## 主な補正内容について

川内原子力発電所の廃棄物搬出設備の設置に係る原子炉設置変更許可申請書について、これまでの審査を踏まえ、廃棄物搬出設備内における保管エリアの考え方の再整理及び記載の充実を行った。

【 建屋平面図 】

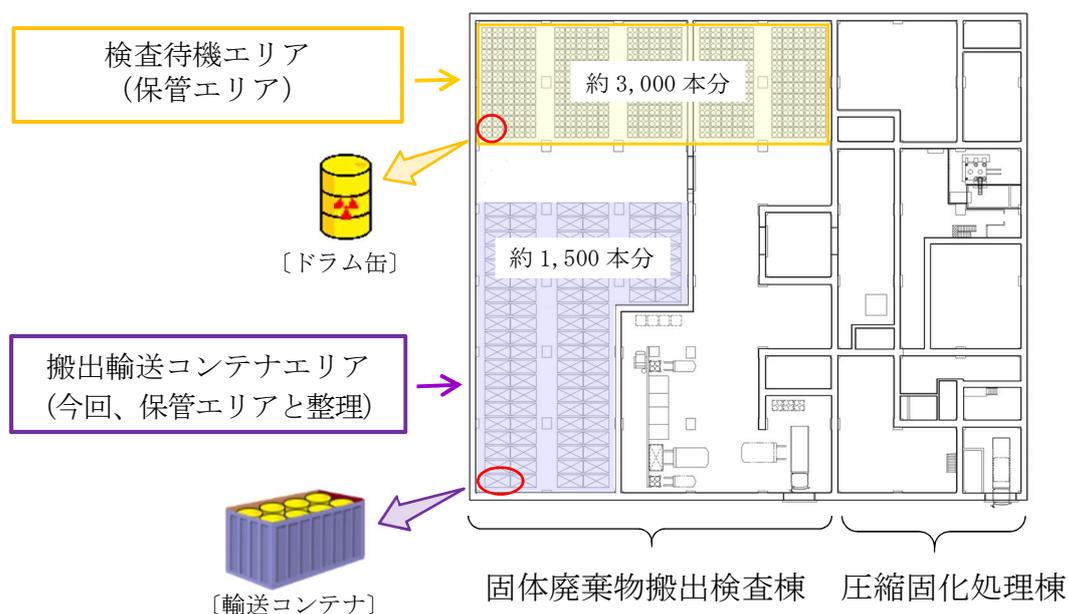
○廃棄物搬出設備を設置する建屋は、雑固体廃棄物を圧縮減容し、モルタルにて固化する圧縮固化処理棟と、搬出に係る検査を行う固体廃棄物搬出検査棟で構成。

〔固体廃棄物搬出検査棟の構成〕

- ・雑固体廃棄物にモルタルを充填した後、搬出に係る検査までドラム缶を保管する「検査待機エリア」
- ・検査後に搬出するまで、輸送コンテナに収納した状態で一時的に待機する「搬出輸送コンテナエリア」

○当初、検査までドラム缶を保管する「検査待機エリア」のみを保管エリアとしていたが、搬出まで待機を行う「搬出輸送コンテナエリア」についても保管エリアとするよう考え方を再整理し、廃棄物搬出設備内の保管容量を約4,500本とする。
